Znak sprawy: BZP/123/17

**Dotyczy:** Postępowania prowadzonego w trybie przetargu nieograniczonego na: „Przebudowa ciągów komunikacyjnych DK 31 – rozbudowa skrzyżowania ul. Floriana Krygiera z ul. Granitową z odcinkiem drogi w kierunku A6”

**Zestaw 8**

- Nr 6 ark.4 łożo pod gazociąg w rurze osłonowej DN700
- Nr 6 ark.5 łożo pod gazociąg w rurze osłonowej DN500

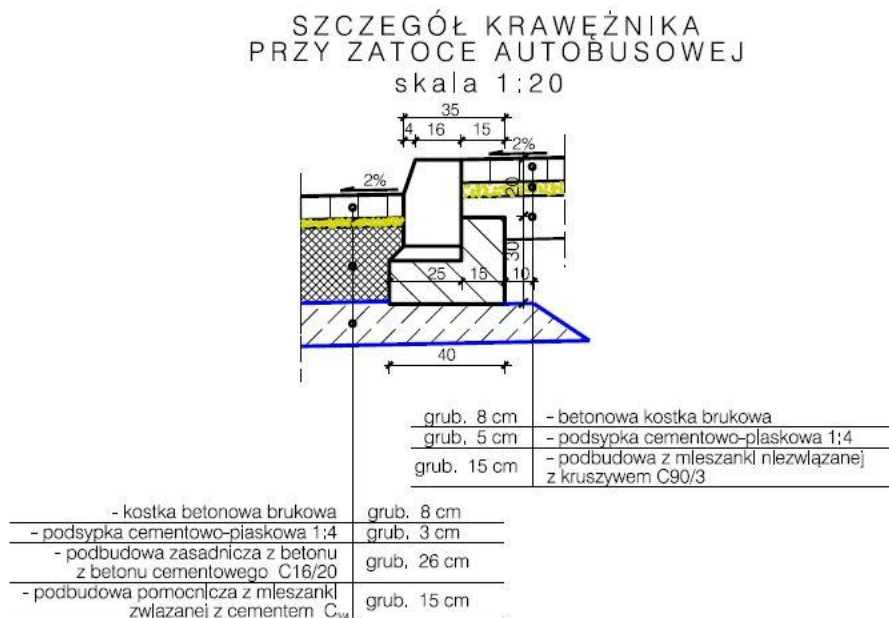
28. Dotyczy TER „Przebudowa sieci gazowej”, wnosimy o dodanie nowej pozycji umożliwiającej rozliczenie budowy pomostu technologicznego. Wydłużenie promostu technologicznego pod estakadą uwzględniono w Projekcie i STWIORB U.01.03.05. Jest to zakres robót konstrukcyjnych podlegających osobnej zapłacie, i nie powinien być rozliczany w cenie jednostkowej metra przebudowy sieci gazowej.

Wydłużenie pomostu technologicznego należy wykonać analogicznie jak pomost istniejący.

Zamawiający dokona modyfikacji Projektu Wykonawczego Tom V/3 Branża sanitarna Przebudowa sieci gazowej poprzez dodanie rysunków:
